„Nábřeží řeky Svatky – Realizace protipovodňových opatření města Brna – etapy VII a VIII“

VYSVĚTLENÍ, ZMĚNA NEBO DOPLNĚNÍ ZADÁVACÍ DOKUMENTACE

Vysvětlení zadávací dokumentace č. 1 ze dne 29. 3. 2021

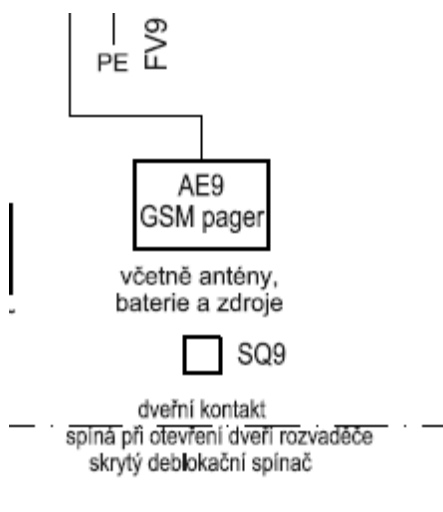
V technické zprávě D_09_300 je uvedeno:

Ve výkresové části je dále zobrazeno:

Může zadavatel potvrdit, že přes GSM zařízení nebude možné dálkově ovládat čerpadla a servopohony na hradidlech, tj. jejich ovládání budou možné pouze ručně na rozvaděči?

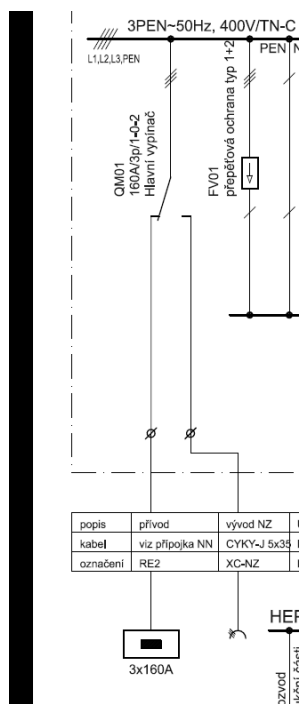
Ve výkrese rozvaděče RM2 v částech D_09_300 není uveden parametr pro použití přívodky pro napojení motorgenerátoru:

Žádáme zadavatele o doplnění této chybějící informace

03 - SO 07.07 Revitalizace řeky - úprava dna v km 37,055 - 39,910

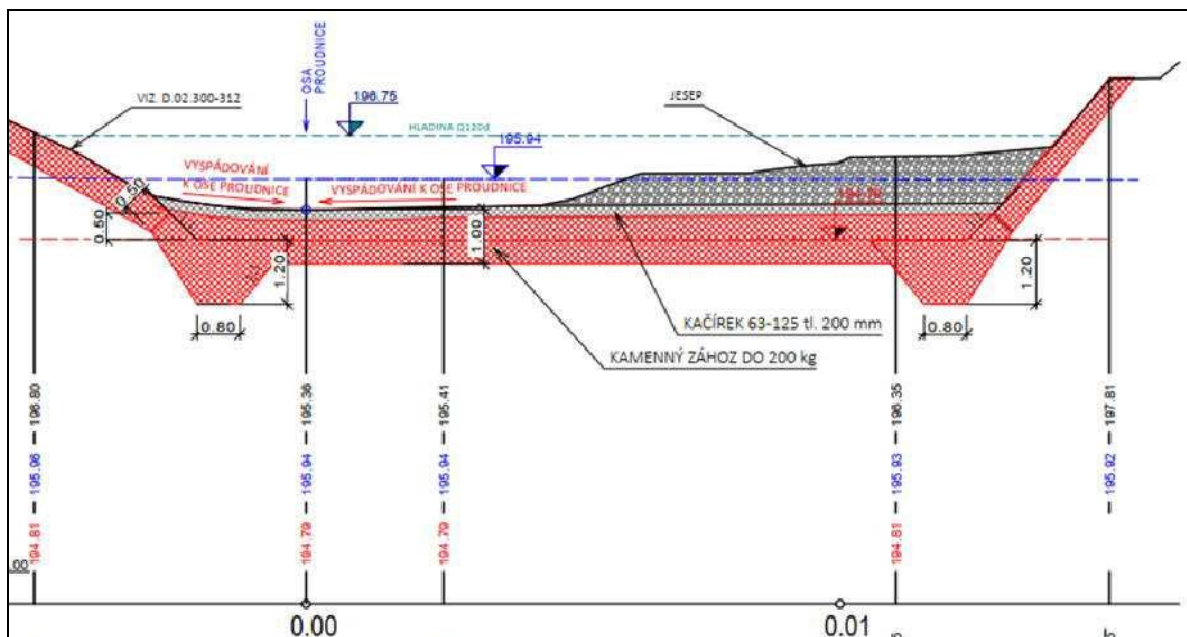
32	K	464571124	Pohoz dna nebo svahů jakékoliv tloušťky z kameniva těžného hrubého, z terénu, frakce do 125 mm	m ³	11 466,700
VV			11466,7 "příloha D.02.221 až 224, D.02.321, D.02.121-125, D.02.605, dno - kačírek		11 466,700

V PD je uveden kačírek 63-125. Ve výkazu výměr je uvedena frakce 0-125. Lze použít kačírek s příměsí prachových částic dle výkazu výměr nebo je nutné dodržet frakci 63-125?
